動力分電盤制御用電源回路の一部変更(その2)について

(再処理施設に関する設計及び工事の計画)

令和2年10月22日

国立研究開発法人日本原子力研究開発機構

2. 設備概要

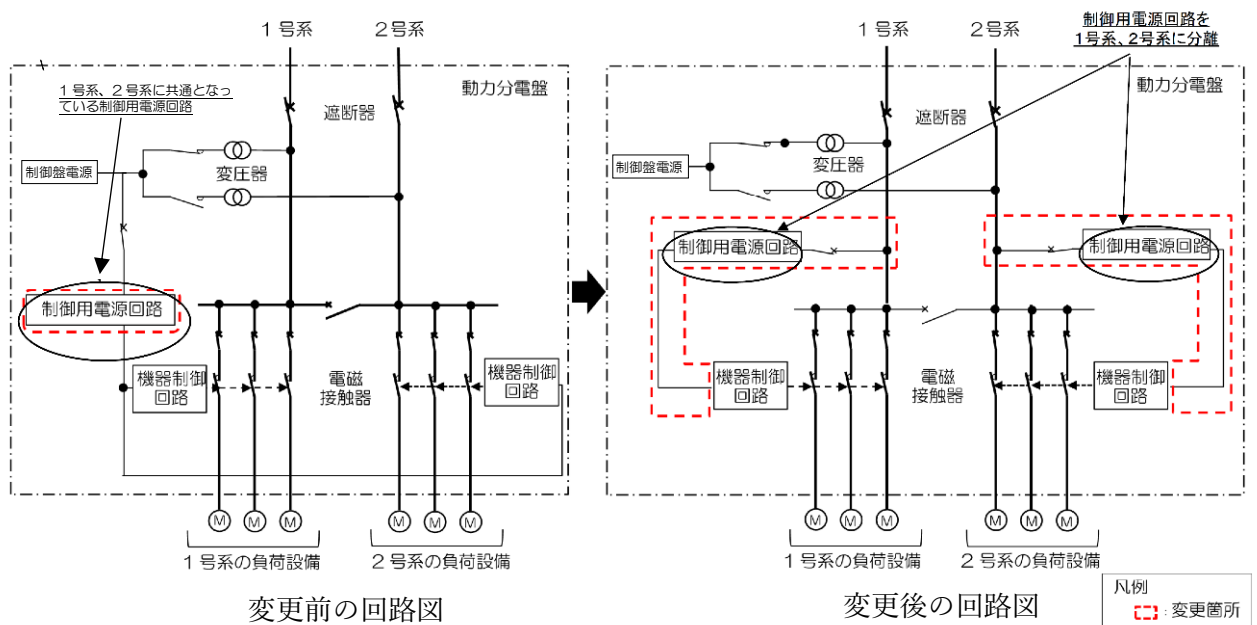
当該動力分電盤の制御用電源回路は、建家及びセル換気系送排風機等の各負荷設備を起動させるための制御機器(電磁接触器、リレー、タイマーなど)を作動させるための電源(100V)を供給するためのものであり、1号系、2号系に共通となっている。

当該制御用電源回路を、1号系、2号系に分離し、独立した回路とする。
